Technische Infos zu GWL3SK1/ GBL3SK1

Ton klingt verzerrt! (Beispiel Skoda Octavia mit Stream, Bj. 2006)

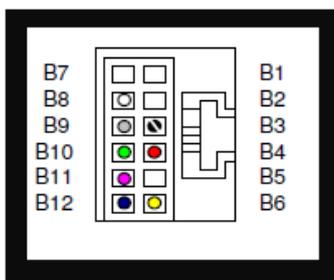
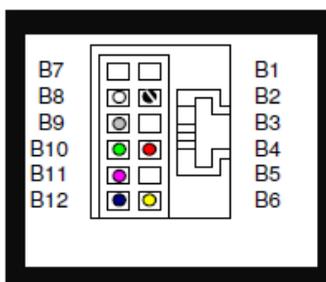
Bei einigen Radiomodellen des Typs "Stream" und "Stream MP3" liegt die Audiomasse auf einem anderen Pin:

Im Moment ist folgende Belegung bei Dension CABL_SK1:

Bitte ändern Sie die Audio-Masse (schwarzes Kabel) von B3 auf B2:
